SUPERINTENDENCIA DE INDUSTRIA Y COMERCIO

Expediente:	NC2019/0002114
Actuación:	Respuesta a requerimiento Art. 45.
	Oficio No. 14544 del 24 de noviembre de 2020
Título:	SISTEMA DE EXTRACCIÓN DE OLORES PARA UNA DISPOSICIÓN INDIVIDUAL O MÚLTIPLE DE SANITARIOS, CENTRALIZADO UNIPROPÓSITO O CENTRALIZADO MULTIPROPÓSITO
Solicitante:	MARTIN MESA

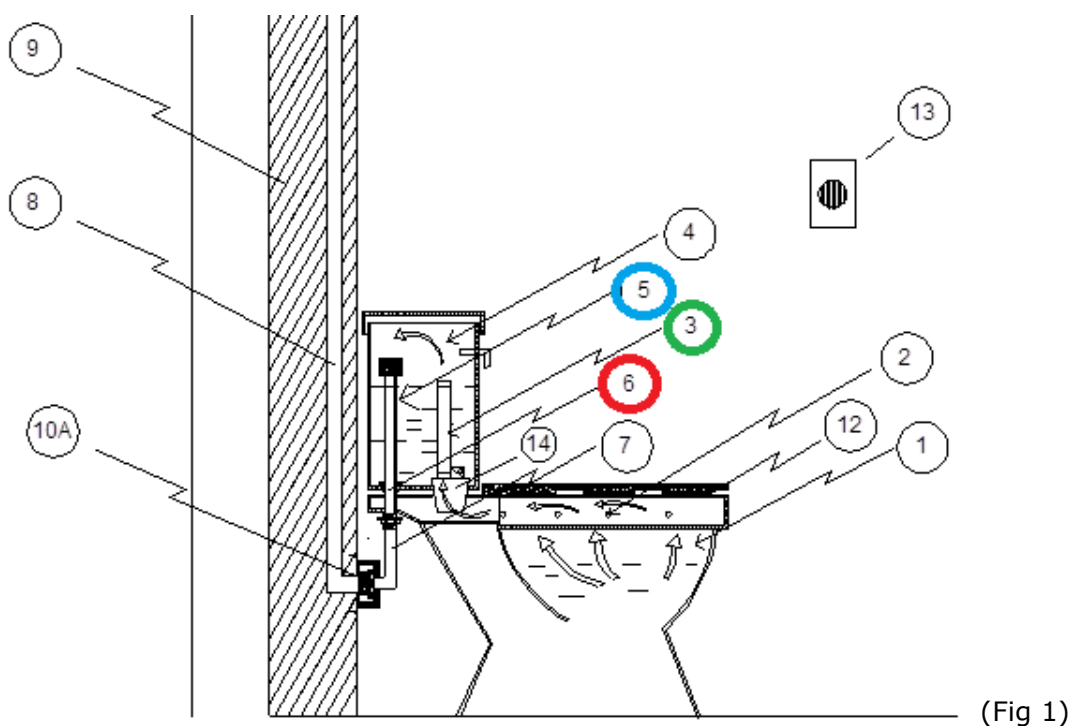
Según lo señalado por la Entidad, el documento del estado de la técnica más cercano a la invención corresponde a D1, el cual da a conocer un sistema de extracción de aire para inodoros que comprende un ventilador extractor conectado mediante unos tubos al conducto de descarga del agua, de manera que aprovecha las cavidades internas del inodoro para extraer el aire de su interior, expulsándolo a la parte posterior del sifón o al exterior (Resumen).

Las diferencias entre la invención y el sistema de extracción de aire de D1 consisten en que comprende una boquilla de succión (6) con una altura superior al ducto de sobrecarga (3), totalmente independiente del ducto de sobrecarga (3), ubicada dentro del tanque cisterna (4), la cual transmite la succión de la unidad de vacío al tanque cisterna (4); comprende una zona de descarga de olores en la parte posterior de la turbina de vacío (18) hacia los ductos de evacuación de aire (11), pasando por la descarga (23).

El efecto de dichas diferencias consiste en que imposibilita el ingreso de agua al sistema, toda vez que la boquilla de succión, al estar ubicada sobre el nivel de agua de la cisterna (5) direcciona los gases desde la cisterna, transportados por el ducto de sobrecarga (3) (por el cual fluye el agua hacia la taza del inodoro (1)), cuando el sistema de extracción es accionado. Adicionalmente, la zona de descarga permite la expulsión efectiva de los gases, evitando la percepción de olores desagradables en el baño.

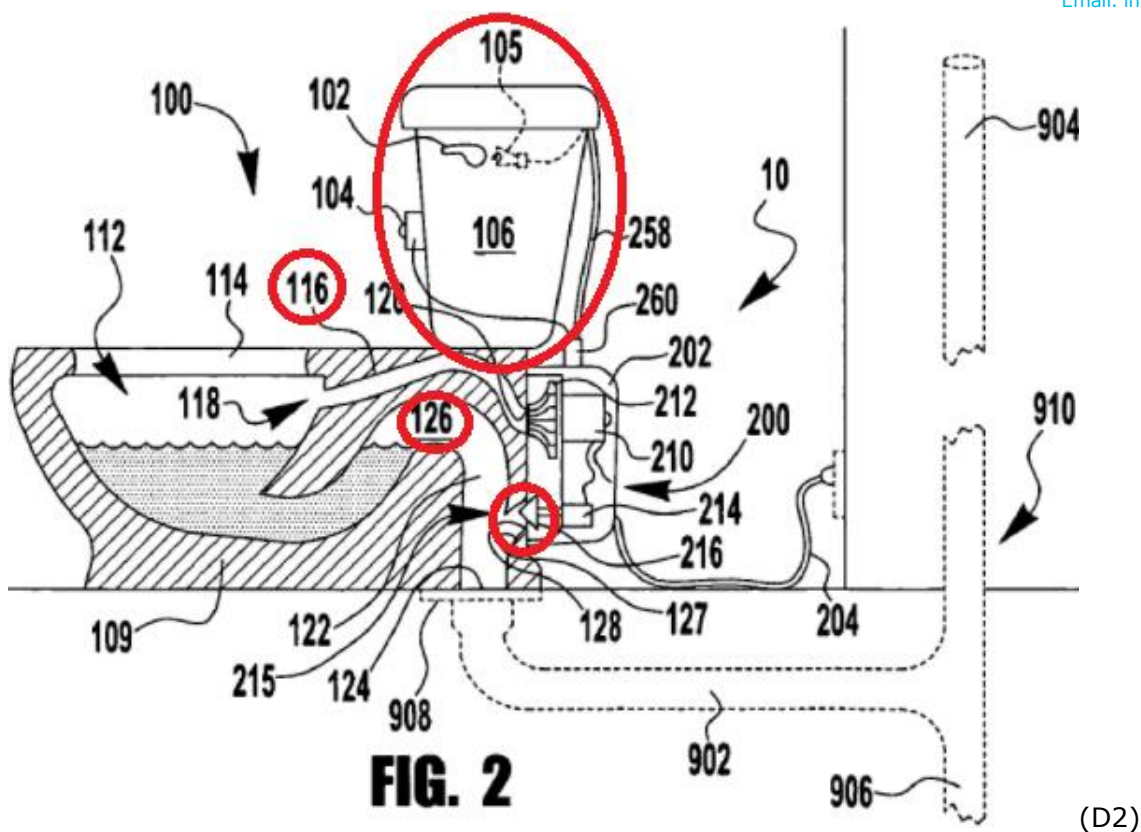
La Entidad considera como equivalente a la boquilla de succión (6) de la invención la entrada de succión proveniente de la taza (116) de D2. Sin embargo, en la presente invención, la boquilla de succión (6) está ubicada dentro del tanque cisterna (4); la boquilla de succión (6) es diferente al ducto de sobrecarga (3), por el cual fluye el agua hacia la taza del inodoro (1); los gases succionados por el ducto de sobrecarga (3) se alojan temporalmente dentro de la cisterna (4) y son evacuados mediante la boquilla de succión (6).

Mientras que en D2, no hay modificaciones a la cisterna, sino a la taza. La entrada de succión proveniente de la taza (116) que refiere la SIC corresponde a una modificación a la taza en la que se adiciona un ducto adicional por el cual se espera que fluyan los gases y, mediante una estructura a manera de *bypass*, se conecta nuevamente por debajo del sifón (116) que transporta las aguas residuales, en un orificio de salida (124).

Si la persona del oficio normalmente versada en la materia tomara en cuenta las consideraciones del documento D2, para modificar las enseñanzas de la anterioridad D1, estaría motivada a modificar la taza del inodoro, en lugar de independizar el ducto de sobrecarga (3) de la cisterna (4) del sistema que extraerá los gases hacia la zona de disposición de estos.

Figura 4, invención

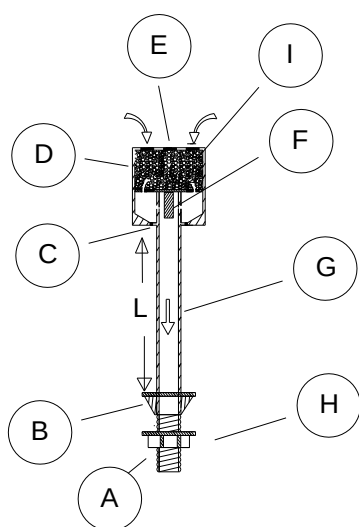
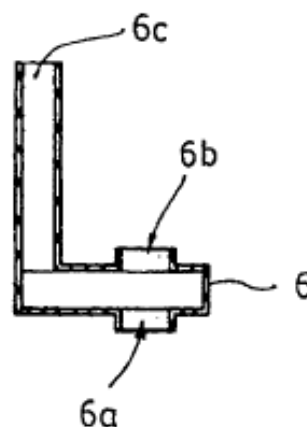
En relación con los argumentos de la SIC frente a la reivindicación 7, ahora reivindicación dependiente 6, según la cual la Figura 4 de D1 anticipa las características de la boquilla de succión (6), me permito indicar que dicha interpretación es incorrecta. En primer lugar, tal como la SIC reconoció en su Oficio No. 14544 de 2020, el documento D1 no anticipa la boquilla de succión (6), mucho menos sus características. En segundo lugar,

la Figura 4 de D1 se refiere a la pieza (6), la cual comprende "una boca inferior (6a) destinada a acoplarse con la boca inferior de la cisterna y una boca superior (6b) para el acoplamiento del mecanismo de descarga (7), define una toma adicional (6c) para el acoplamiento del conducto de aspiración (1), realizándose a través de la pieza (6) tanto la succión de aire del interior del inodoro como la descarga de agua procedente de la cisterna" (Párr. [0020]).

En donde dicha pieza (6) de D1, difiere de la boquilla de succión de la presente invención en que está acoplada directamente con el mecanismo de descarga, mientras que, en la presente invención, la boquilla de succión (6) es un elemento independiente del mecanismo de descarga del inodoro (no conforma una única pieza con el mecanismo de descarga, ni se conecta a este).

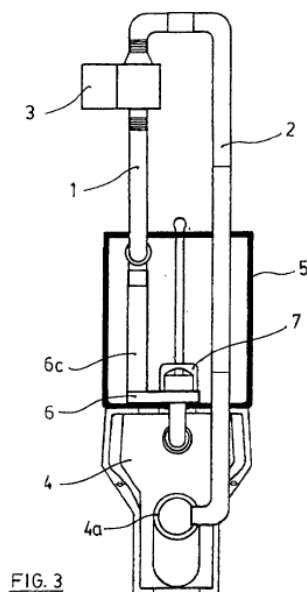
La entidad refiere que la descripción de la Figura 4 corresponde a "una variación de la configuración del mismo sistema, en el que la tubería de impulsión está conectada a la tubería scupper del inodoro y en la zona ubicada al lado del sifón". Sin embargo, de la lectura detallada de la anterioridad D1 se infiere que dicha descripción corresponde a la Figura 3, mientras que la descripción de la Figura 4 corresponde a: "muestra de forma

esquemática una sección de la pieza accesoria empleada en la realización de las figuras anteriores para realizarla conexión del conducto de aspiración" (Párr. [0017]).
